Oggetto : VERSIONE DICEMBRE 2022 del progetto di termovalorizzatore di rifiuti speciali non pericolosi in Comune di Cavaglià”, con opere nei comunali di Cavaglià, Alice C.llo (VC) e Tronzano V.se (VC), presentato dalla “A2A Ambiente” S.p.A. Brescia - Ins. IPPC

A nome del Movimento Valledora, invio le allegate osservazioni al progetto citato.

Figura 18: Carta della vulnerabilità dell'acquifero - Metodo G O D (Foster et al 2002)

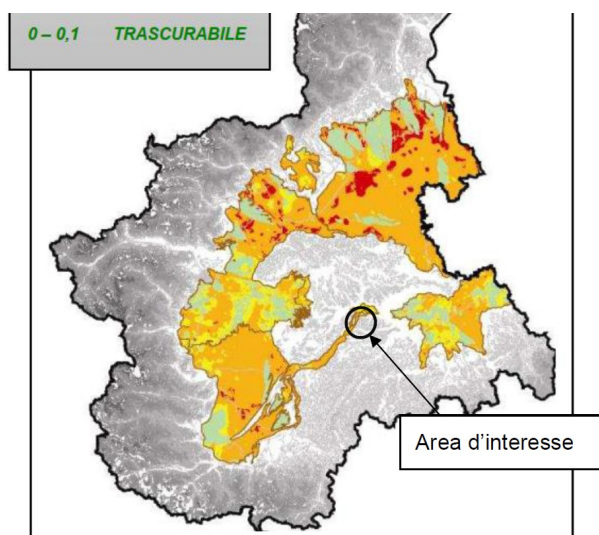
A pag. 25 del documento CAVP09O10000PCR1200101, è stata evidenziata un'area diversa da quella in argomento.

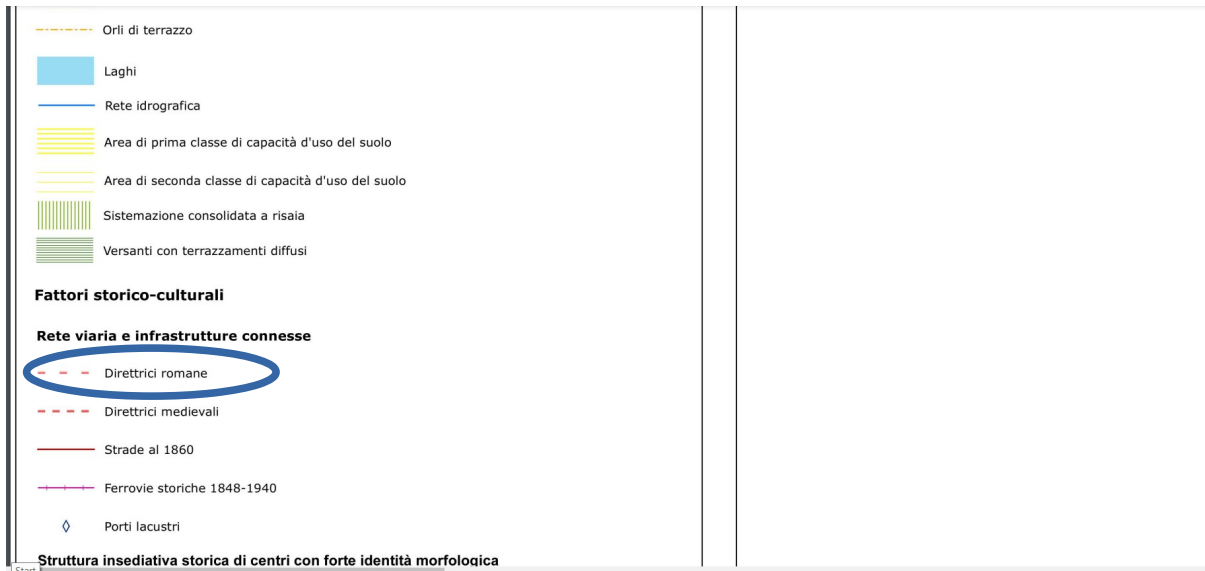
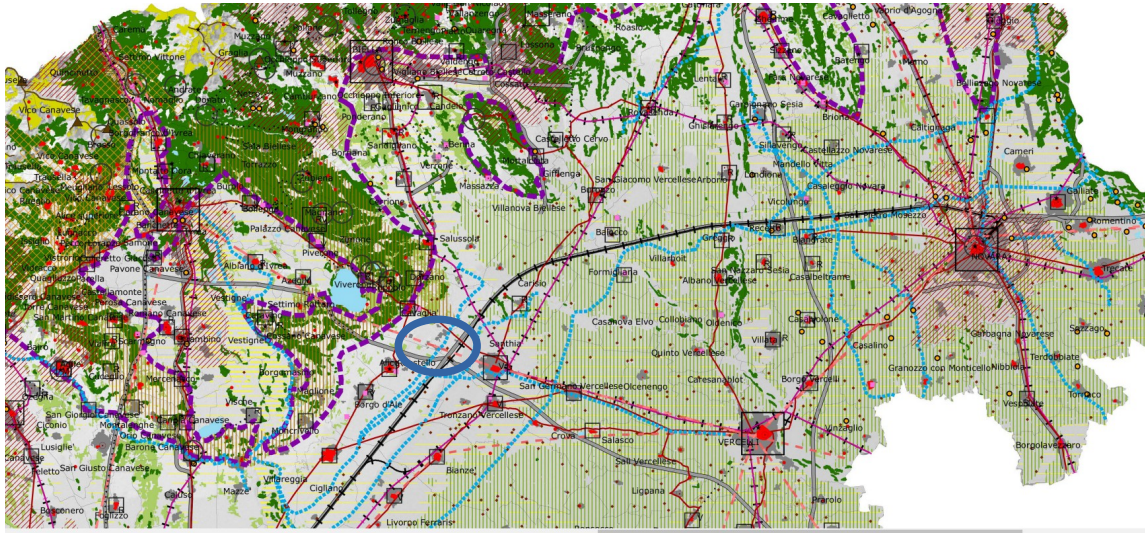
In seguito si riporta ' A livello progettuale è stato deciso di mantenere una fascia di inedificabilità di circa 20 mt dal confine con la società Polynt e di sviluppare l'impianto verso Sud, collocando nella fascia meridionale dell'area le aree con maggior permanenza di persone soprattutto il percorso dei visitatori.'

Assodato che all'epoca della stesura del precedente PRG la ditta [Polynt](#) rientrava tra le attività 'Seveso' e che ad oggi la medesima vi rientra ancora, non si comprende e non sono motivati i criteri con cui è stata individuata la distanza di sicurezza di 20 metri soprattutto in relazione all'estensione delle aree di danno precedentemente indicate pari a 250 + 500 metri.

Considerata l'eventuale presenza dell'inceneritore, la Polynt dovrà adeguare il rapporto di sicurezza in relazione alla presenza del medesimo, va da sé che le situazioni di emergenza e gli apprestamenti dovranno essere rivisti alla presenza di tale nuovo impianto.

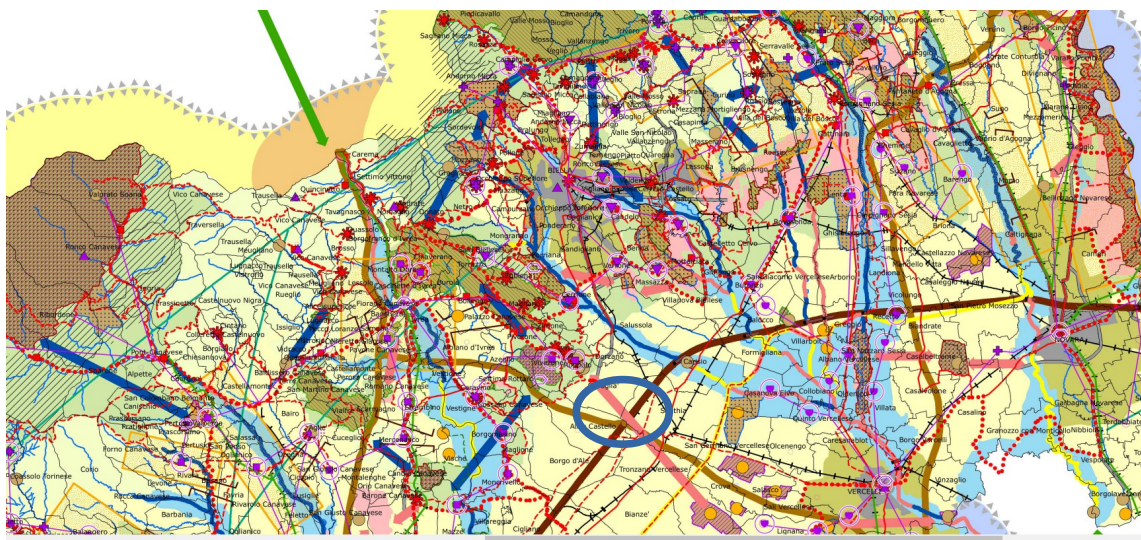
Il percorso della direttrice della strada romana risulta individuato in dettaglio nella cartografia allegata al Piano Territoriale della Provincia di Vercelli e va da sé il suo naturale proseguimento fino a meno di 300 metri dall'impianto in progetto.

Tutto ciò testimonia la presenza di un patrimonio paesaggistico – storico - culturale che verrà irrimediabilmente compromessa dalla presenza dell'opera in progetto, caratterizzato da un turismo attento alla natura e all'ecosistema territoriale, non per niente si parla di 'turismo lento'. L'ambiente subirà un abbruttimento dal punto di vista visivo - ambientale e odorigeno.

L'imponenza risulta fuori scala e non integrabile nel contesto ambientale di riferimento, contrariamente a quanto indicato nel citato art. 22.
